**Avis sur la mise en compatibilité du plan local d'urbanisme de la  
commune de Cintegabelle par déclaration de projet d'un parc éolien  
(Haute-Garonne)**

N° saisine : 2021- 9599

Avis émis le 8 septembre 2021

**Extrait du projet d'évolution du règlement graphique, passage de deux secteurs A en Ae et identification de haie ou alignement d'arbres à préserver**

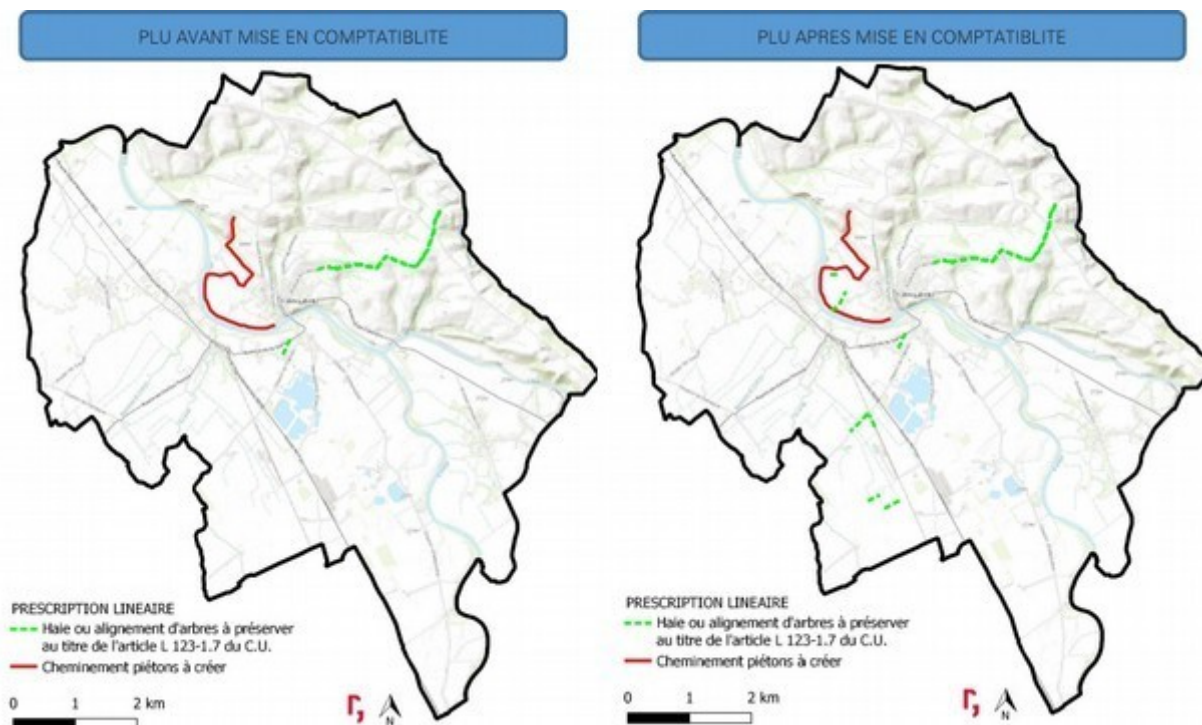
Un rapport de présentation d'un PLU soumis à évaluation environnementale stratégique doit être conforme aux dispositions de l'article R.151-3 du Code de l'urbanisme. Le document qui est proposé est clair et permet de justifier les évolutions du PLU d'un point de vue environnemental. C'est notamment le cas avec l'intégration des mesures compensatoires qui prévoient la plantation d'environ 1 700 m de haies qui donne lieu à une protection dans le règlement graphique du PLU comme le montre la carte ci-dessous qui indiquent l'évolution des prescriptions linéaires extraite de la notice explicative.
